## Evidenční list změny stavby

Název a evidenční číslo stavby: <b>VN Olomouc - Rekonstrukce lůžkových oddělení Klášterní Hradisko</b> Smlouva o dílo (SoD) ze dne 8.11.2021 + Dodatek č.1 ze dne 6.12.2022  <b>Změny V.etapa -neurologie</b>	Číslo změny stavby:  <h1 style="margin: 0;">ZL 07</h1>
---	--

Popis a zdůvodnění změny:

Objekt: Rekonstrukce VZT ze sociálního zázemí INP- neurologie

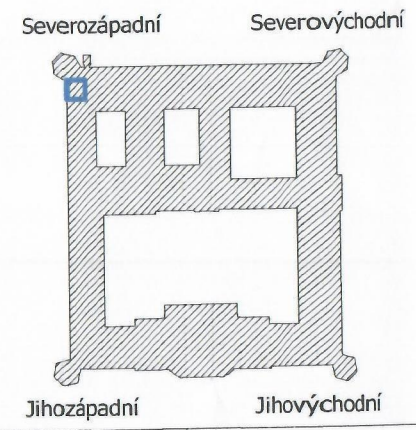
- 1) V průběhu realizace díla v části V. Etapy neurologické ambulance je nutné zrealizovat opravu toalet, které jsou přímo součástí rekonstruovaných prostor. Stávající stav je nevyhovující. Pozdější rekonstrukce, která je neodkladná by zapříčinila uzavření celého oddělení. Součástí rekonstrukce je oprava rozvodů ZTI, provedení obkladů a dlažeb, SDK konstrukcí a odvětrání pomocí VZT.
- 2) Z důvodu požadavku hygieny bylo přistoupeno k doplnění vhodných pracovních linek s místem pro samostatné mytí rukou a nástrojů do ambulancí.

- STÁVAJÍCÍ POTRUBÍ VZT ROZVODŮ
- - - - - STÁVAJÍCÍ FLEXI PŘIPOJENÍ DN160
- - - - - NOVÉ FLEXI PŘIPOJENÍ DN160
- TALÍŘOVÉ VÝUSTKY DN160

SLOŽENÍ PŘÍČKOVÝCH KONSTRUKCÍ M 1:5

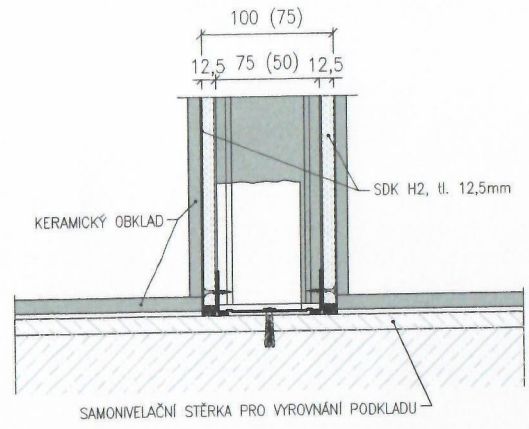
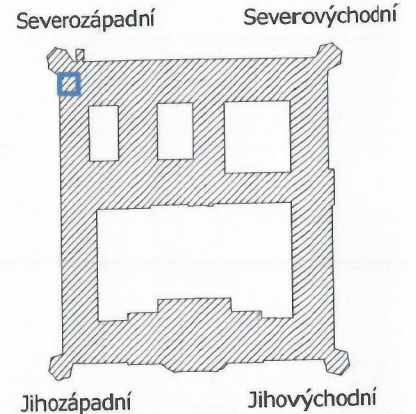
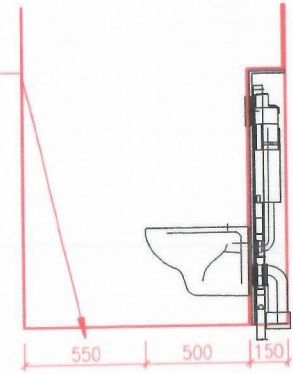
PŘÍČKY BUDOU POUŽITY PŘÍČKY Z SDK O CELKOVÉ TL. 75mm. MEZI MÍSTNOSTMI 1.162 A 1.165 SMĚREM K MÍSTNOSTI 1.164 BUDE PŘÍČKY TL. 100mm PRO VEDENÍ INSTALACE.

V RAMCI REKONSTRUOVANÝCH PROSTOR JE PO CELÉ PLOŠE NAVRŽENA PODLAHA Z KERAMICKÉ DLAŽBY A OBKLADY NA STĚNÁCH DO VÝŠKY 1800mm.

PODHLÉD BUDE VE VÝŠCE 2,7m JAKO PLNÝ SDK, MÍSTNOST U OKEN BUDE PODHLÉD VE VÝŠCE NADPRAŽÍ 3,5m PRO MÍSTNOST 1.167 A 3,35m PRO MÍSTNOST 1.162.

DVEŘE OPATŘIT MADLEM NA STRANĚ BEZ ZÁVĚSU PRO PŘITAŽENÍ KŘÍDLA A DOVŘENÍ VE VÝŠCE 800-900

PEVNÉ MADLO 900 OD ZADNÍ STĚNY KDE ZASTAVÍ VOZÍK, TĚDY PŘESAĤ PŘED MÍSU 200, VÝŠKA 800

SKLOPNÉ MADLO 800, VÝŠKA 800, PŘESAĤ 100 PŘED ČELO MÍSY VZDÁLENOST MEZI MADLY 600

VZDÁLENOST MEZI ČELEM MÍSY A ZADNÍ STĚNOU (GEBERIT S SDK A DLAŽBOU 150) MUSÍ BÝT MIN 700, PRO BEZPEČNÝ PŘESUN, MÍSA SE UMÍSTÍJĚ 460mm NAD ZEMÍ

NEJMENŠÍ MÍSTNOST: MEZI MÍSOU A ČELNÍ STĚNOU (PŘEKÁŽKOU) JE NUTNO DODRŽET MINIMÁLNÍ VOLNÝ PROSTOR 550, Z TOHOTO DŮVODU JSOU LIMITOVANÉ ZÁVĚSNÉ MÍSY SVOU DÉLKOU, PŘÍPADNĚ GEBERIT VÍCE ZASUNOUT DO PŘÍČKY, KE KTERÉ SE STAVÍ.

SLOŽENÍ PŘÍČKOVÝCH KONSTRUKCÍ M 1:5

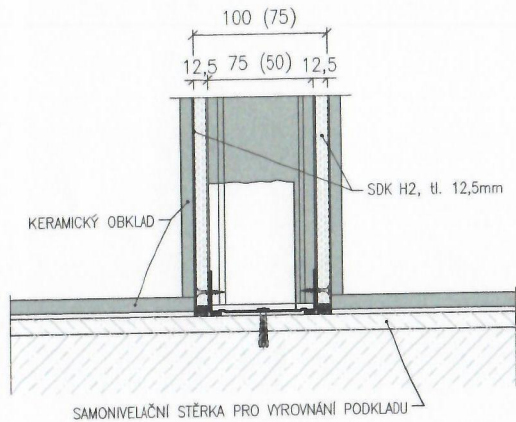
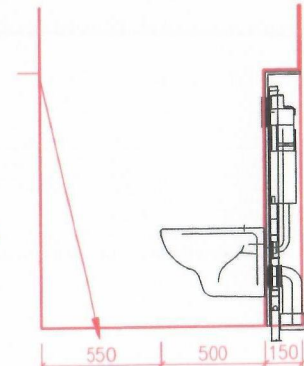
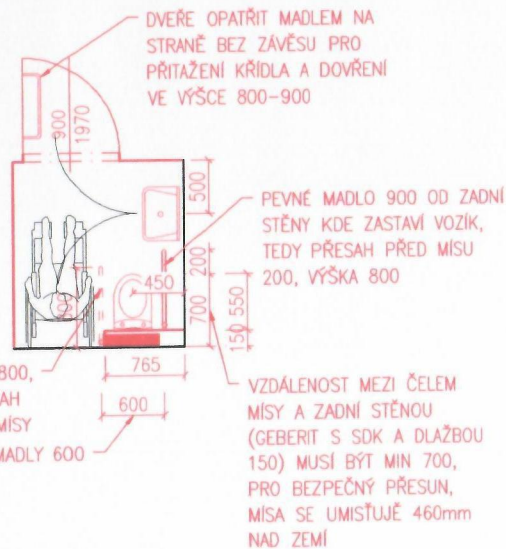
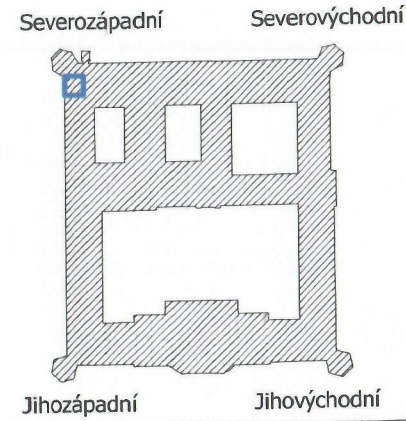
PŘÍČKY BUDOU POUŽITÝ PŘÍČKY Z SDK O CELKOVÉ TL. 75mm. MEZI MÍSTNOSTMI 1.162 A 1.165 SMĚREM K MÍSTNOSTI 1.164 BUDE PŘÍČKY TL. 100mm PRO VEDENÍ INSTALACE.

V RÁMCI REKONSTRUOVANÝCH PROSTOR JE PO CELÉ PLOŠE NAVRŽENA PODLAHA Z KERAMICKÉ DLAŽBY A OBKLADY NA STĚNÁCH DO VÝŠKY 1800mm.

PODHLÉD BUDE VE VÝŠCE 2,7m JAKO PLNÝ SDK, MÍSTNOST U OKEN BUDE PODHLÉD VE VÝŠCE NADPRAŽÍ 3,5m PRO MÍSTNOST 1.167 A 3,35m PRO MÍSTNOST 1.162.

SKLOPNÉ MADLO 800, VÝŠKA 800, PŘESAHA 100 PŘED ČELO MÍSY  
VZDÁLENOST MEZI MADLY 600

NEJMENŠÍ MÍSTNOST: MEZI MÍSOU A ČELNÍ STĚNOU (PŘEKÁŽKOU) JE NUTNO DODRŽET MINIMÁLNÍ VOLNÝ PROSTOR 550, Z TOHOTO DŮVODU JSOU LIMITOVANÉ ZÁVĚSNÉ MÍSY SVOU DÉLKOU, PŘÍPADNĚ GEBERIT VÍCE ZASUNOUT DO PŘÍČKY, KE KTERÉ SE STAVÍ.
